ГОСТ 22002.6—82

НАКОНЕЧНИКИ КАБЕЛЬНЫЕ ГЛУХИЕ С ОТКРЫТЫМ ХВОСТОВИКОМ, ЗАКРЕПЛЯЕМЫЕ НА ЖИЛАХ ПРОВОДОВ

Изменение № 1 ГОСТ 22002.6—82 Наконечники кабельные глухие с открытым хвостовиком, закрепляемые на жилах проводов. Конструкция и размеры

Изменение № 2 ГОСТ 22002.6—82 Наконечники кабельные глухие с открытым хвостовиком, закрепляемые на жилах проводов. Конструкция и размеры

Рис 1

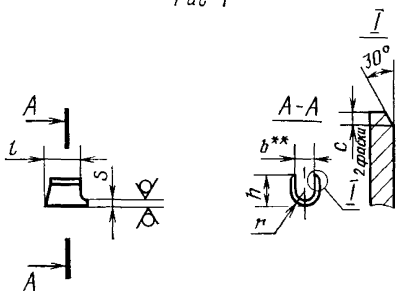
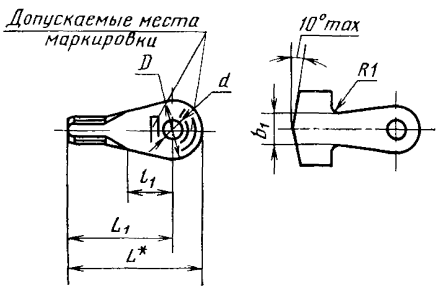
Пункт 3. Чертеж. Размер s дополнить знаком: *;

размер l_1 дополнить знаком: **;

графу L_1 для номинального сечения 0,5 мм² изложить в новой редакции:

Диаметр контактного стержня	D	L_1
2	4*	11,5
	5	11
	4*	22,5
	5	22

наименование графы l_1 дополнить словами «не менее»;

заменить значения: l_1: 5 на 3,5; 16 на 13 (для кабельных наконечников номинального сечения 0,5 и 1 мм²); 6 на 4,5; 8 на 5; 21 на 18; 10 на 7; 13 на 9; 16 на 11 (для кабельных наконечников номинального сечения: 6; 10 и 16 мм²); 23 на 18; 26 на 21; 27 на 22.

Рис 2

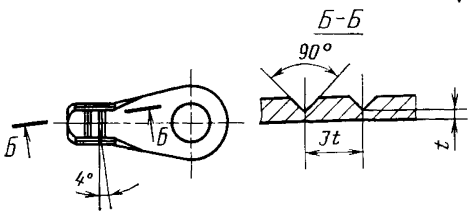
Пункт 3. Чертеж. Рис. 2. Вид сверху заменить новым (кроме размера и надписи):

таблица. Графа l_1. Заменить размер: 19 на 12 (2 раза);

наименование графы h дополнить словами: «(Пред откл. по $h15$)».

ПРИЛОЖЕНИЕ 3
Рекомендуемое

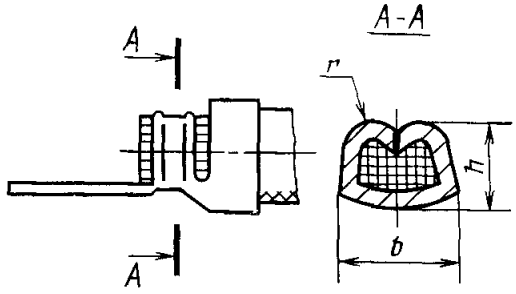
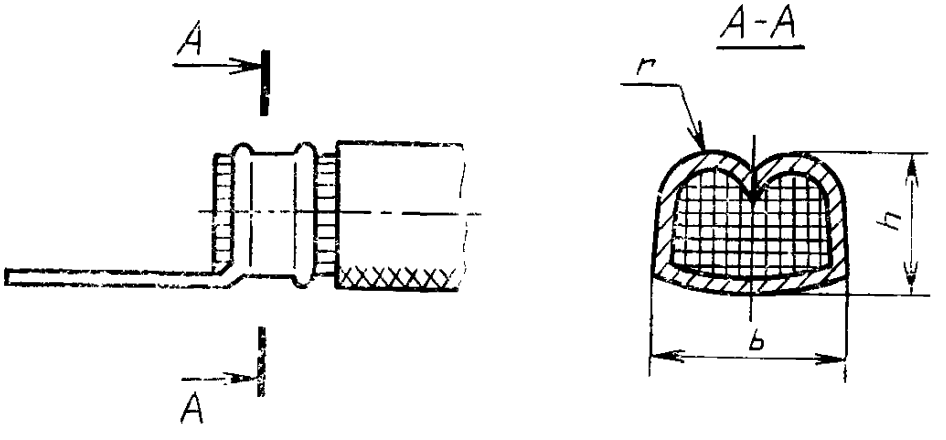
Приложение 3. Чертеж заменить новым:

заменить обозначения: h на h_1, b на b_3, r на r_2.

Приложение 3 Чертеж. Заменить размеры: h на h_1, b на b_3, r на r_2.

«ПРИЛОЖЕНИЕ 4

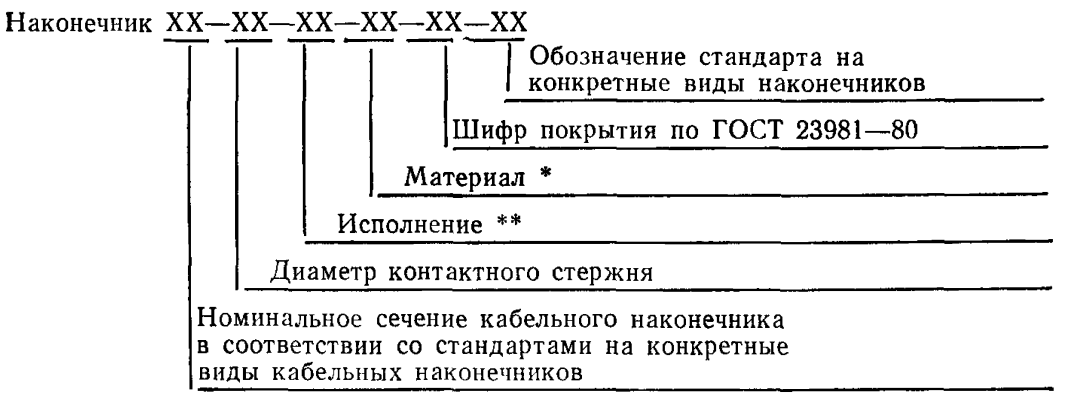
Стандарт дополнить приложением — 4:
